Sistema Nacional de Evaluación de la Accesibilidad

Proyecto: Baños para-Personas con Discapacidad

Instituto Nacional de Patología Forense Dr. Sarita Valdez (Piso 1)

Evidencia #1

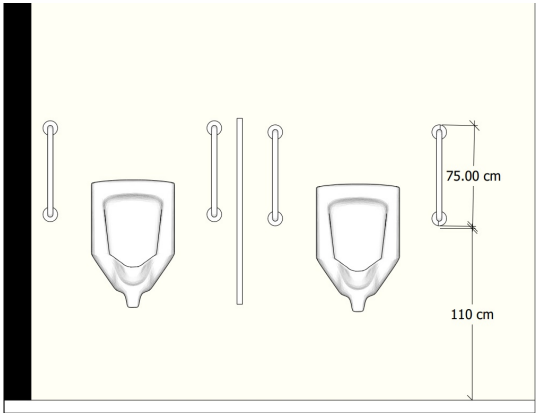
Pregunta	P.3.CB.1 ¿Existe un espacio de circulación para que una persona usuaria de silla de ruedas pueda girar de manera completa (en un círculo de al menos 150 cm de diámetro)?	
Respuesta	Si	
Recomendación	1. Reconfigurar el baño o mover particiones para permitir el giro de 150 cm de diametro.	
Comentarios	No hay comentarios

Pregunta	P.3.I.1 ¿En la cabina accesible se proporciona un espacio libre de obstáculo en forma circulo de por lo menos 150 cm de diametro?	
Respuesta	Si	
Recomendación	1. Remover obstaculos (zafacones o similares) para facilitar el acceso. 2. Reconfigurar el tamaño de la cabina. 3. Reubicar el lavamanos dentro de la cabina.	
Comentarios	No hay comentarios

Pregunta	P.3.I.3 ¿En la cabina de baño accesible el control de descarga del inodoro se puede operar con una mano sin apretar, o sin girar la muñeca y este estar colocado a una altura de entre 80 cm y 110 cm?	
Respuesta	Si	
Recomendación	1. Cambiar el tipo de inodoro a uno de palanco o accionamiento automático	
Comentarios	No hay comentarios

Pregunta	P.3.URI.2 ¿Los urinarios cuentan con agarraderas verticales de 75cm de longitud colocadas a ambos lados y a una altura de 110 cm con respecto al nivel de piso terminado?	
Respuesta	Si	
Recomendación	1. Colocar agaderras verticales a un eje equisdistante de 40 cm con respecto al eje del artefacto. 2. Colocar la agarredera a una altura de 170 cm desdel nivel de piso terminado hasta la parte superior.	
Comentarios	No hay comentarios

Pregunta	P.3.LV.2 ¿Se puede operar el grifo del lavamanos sin apretar, o girar la muñeca?	
Respuesta	Si	
Recomendación	1. Reemplace el grifo por uno de palanca colocar uno automatizado.	
Comentarios	No hay comentarios
